Port 423:

Od výrobného čísla 956518 je port 423 postrekovač inštalovaný s novým digitálnym zapalovacím modulom 2300109 s príslušným novým magnetickým kolesom 4400111.

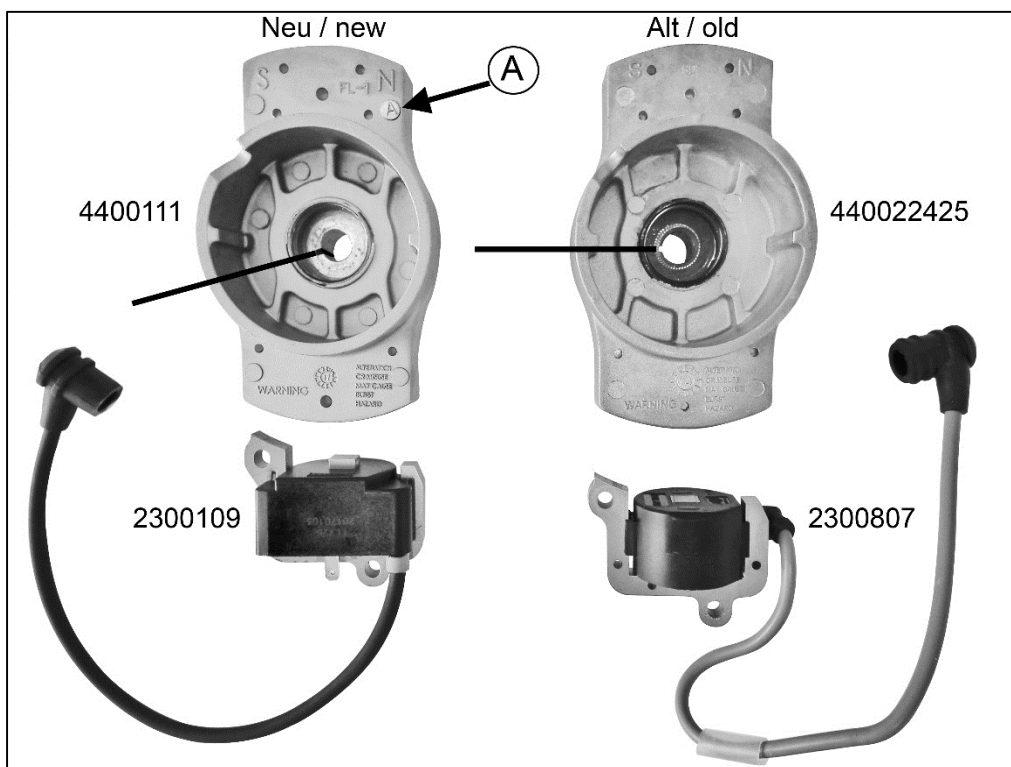
Dôležité: Musí byť vždy správne magnetické koliesko k príslušnému zapalovaciemu modulu!

➔ V prípade opravy na staršom zariadení sa pri výmene predchádzajúceho analógového zapalovacieho modulu 2300807 s novým digitálnym zapalovacím modulom 2300109 sa vždy použije nové magnetické koleso pod označením **A 4400111!**

Pri budúcich objednávkach starého zapalovacieho modulu 2300807 dodávame priamo prestavbovú súpravu 4900142 pozostávajúcu z nového digitálneho zapalovacieho modulu a nového magnetického kolieska vrátane prestavbovej príručky.
